MODIFICATION _ N° 5

5. Retours des Personnes Publics Associées

**Avis délibéré
Sur la modification du plan local d'urbanisme (PLU) de la
commune de Vernouillet (28)**

N°MRAe 2022-3889

3: modification en zone Uxb (Source : dossier, plan de zonage général, page 8 de la notice de présentation et page 31 du règlement)

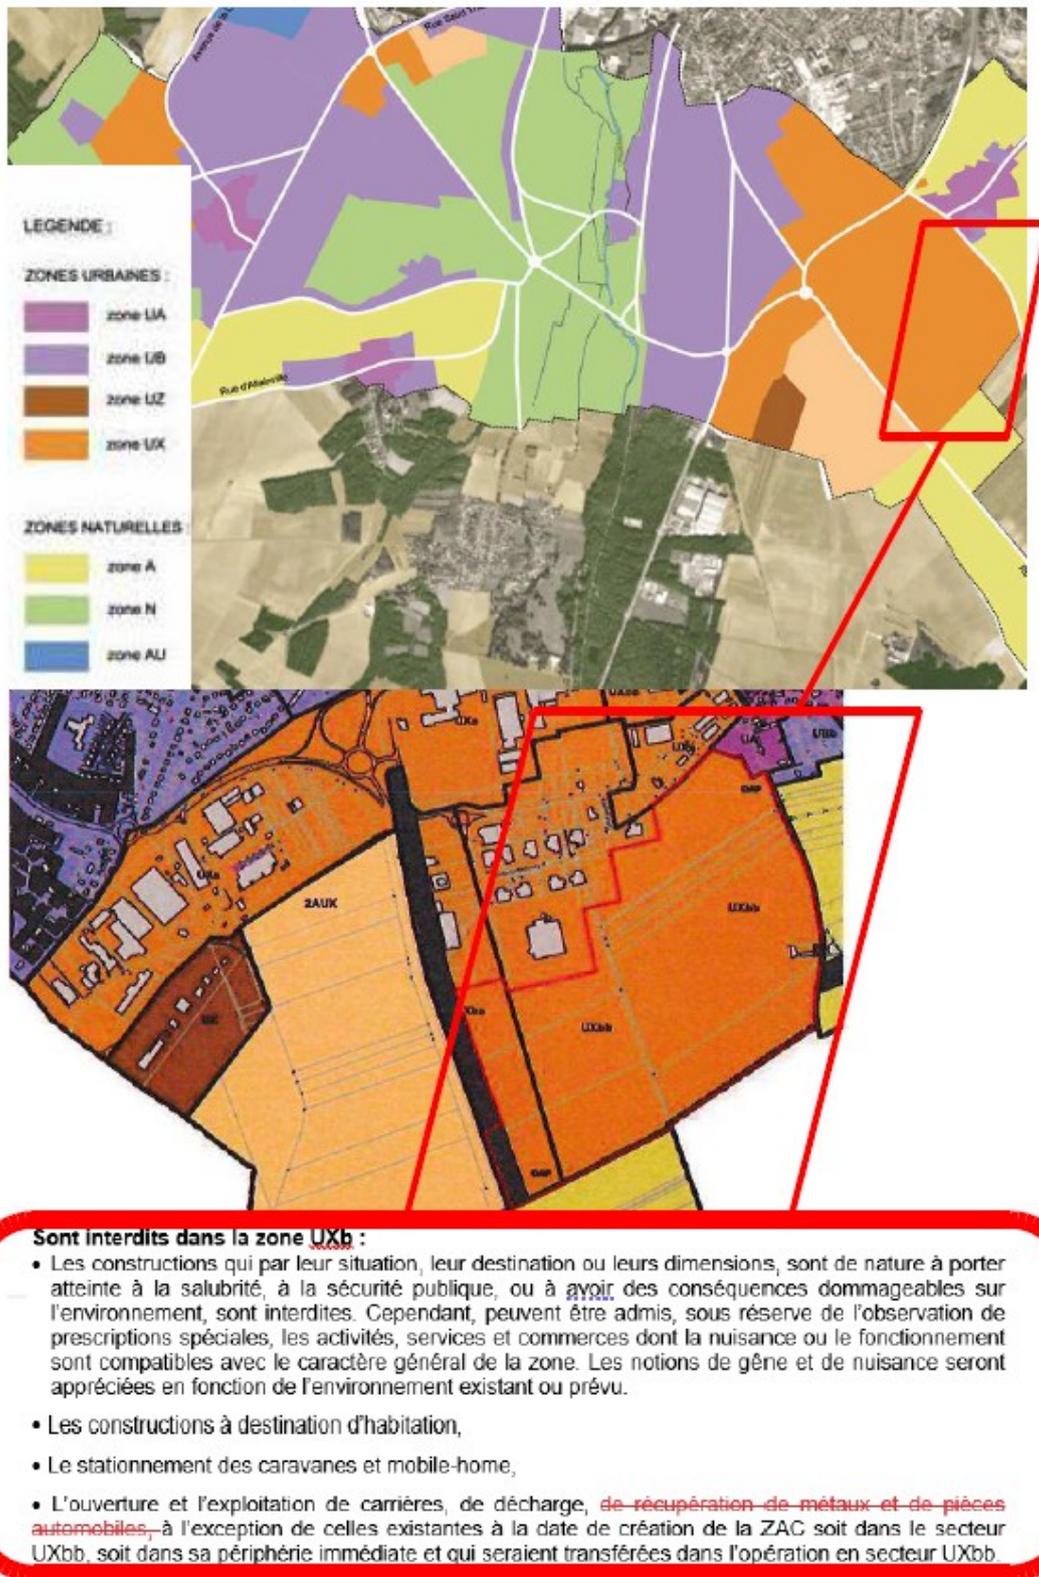
Le premier point de cette modification du PLU concerne un secteur dédié aux activités économiques et situé à l'écart des zones résidentielles de la commune, en zone UXb¹ – sous-secteur UXbb. Pour l'instant, le règlement de la zone UXb du PLU, approuvé le 24 mars 2021, interdit la « récupération de métaux et des pièces automobiles », empêchant ainsi la réalisation du projet de stockage et de traitement de VHU sur le secteur envisagé. L'objectif de cette modification du PLU est donc de lever cette interdiction en zone UXb.

Par ailleurs, une clarification de la règle de hauteur maximale des clôtures en zone UXb – secteur UXbb sera aussi mise en œuvre. Ainsi, une harmonisation avec d’autres réglementations, dont les règles régissant l’exploitation des installations classées pour la protection de l’environnement (ICPE), sera menée.

Figure 4: Création de l’emplacement réservé n°9 (Source : dossier, page 10 de la notice de présentation)

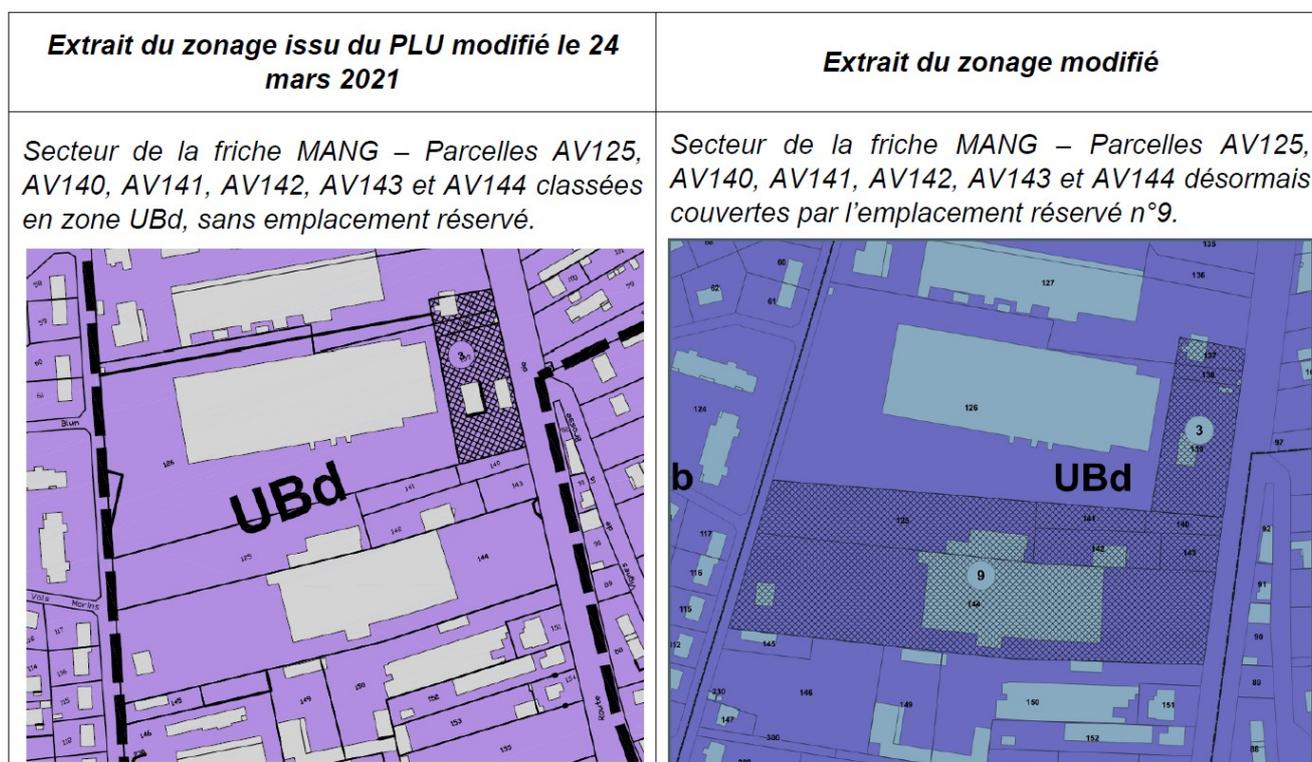
L'évaluation environnementale ne traite pas des enjeux en matière de pollution qui sont associés à l'activité historique du site de la société MANG. Sur cette friche industrielle, un diagnostic de pollution a été réalisé en 2019 et a mis en évidence la présence dans les sols et les eaux souterraines d'anomalies en hydrocarbures et en métaux (Antimoine, Mercure, Molybdène, Cadmium, Cuivre, Zinc, Baryum), en composés organiques halogénés volatils (COHV), en Cyanures et en Polychlorobiphényles (PCB).

Une pollution des sols et des eaux souterraines au droit des parcelles est donc avérée. Le diagnostic précité préconise aussi la réalisation d'investigations supplémentaires et la mise en place de mesures de gestion des pollutions en fonction de futurs usages des parcelles, en particulier s'ils ne sont pas industriels. L'évaluation environnementale ne traite pas de l'état de pollution des parcelles. En l'absence de précisions sur l'usage futur du site, l'évaluation présentée ne permet pas de s'assurer de l'adéquation entre le niveau de pollution du site et son usage.

- **compléter l'évaluation par des études de l'état de pollution au droit de la zone de l'ancienne usine MANG ;**
- **de s'assurer de la compatibilité de l'usage projeté avec l'état du site.**
